SERVICE INFO – INA 0108

Отстраняване на шумове от задвижването на спомагателните възли

Производител: Opel/Vauxhall
 Модел: Astra H, Signum, Vectra C, Zafira B
 Двигатели: Z18XER
 Артикулни номер: 535 0143 10

Снимка 1: Смяна на твърда ремъчна шайба с механизъм за свободен ход на генератор

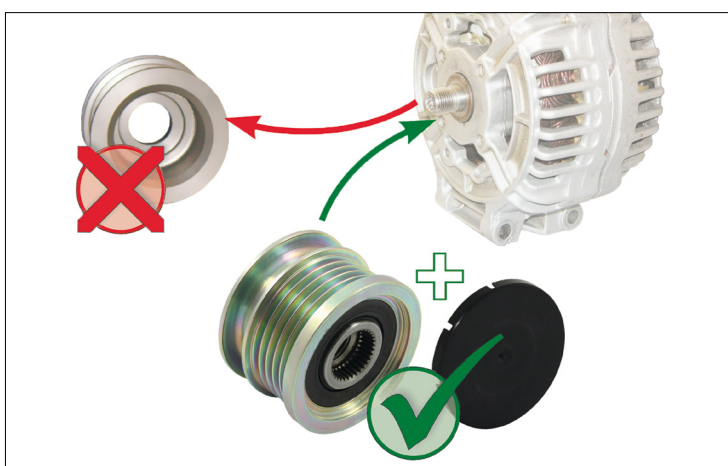
Поради силните вибрации от V-образния канален ремък, силни шумове могат да възникнат в автомобилите описани горе, оборудвани с твърда ремъчна ролка на генератора.

Като техническо решение Schaeffler Automotive Aftermarket за тези превозни средства предлага механизъм за свободен ход на генератор. Това намалява динамичното натоварване на задвижването на спомагателните възли и по този начин предотвратява шума.

Schaeffler Automotive Aftermarket препоръчва повлияните превозни средства да се оборудват с механизъм за свободен ход на генератор 535 0143 10.
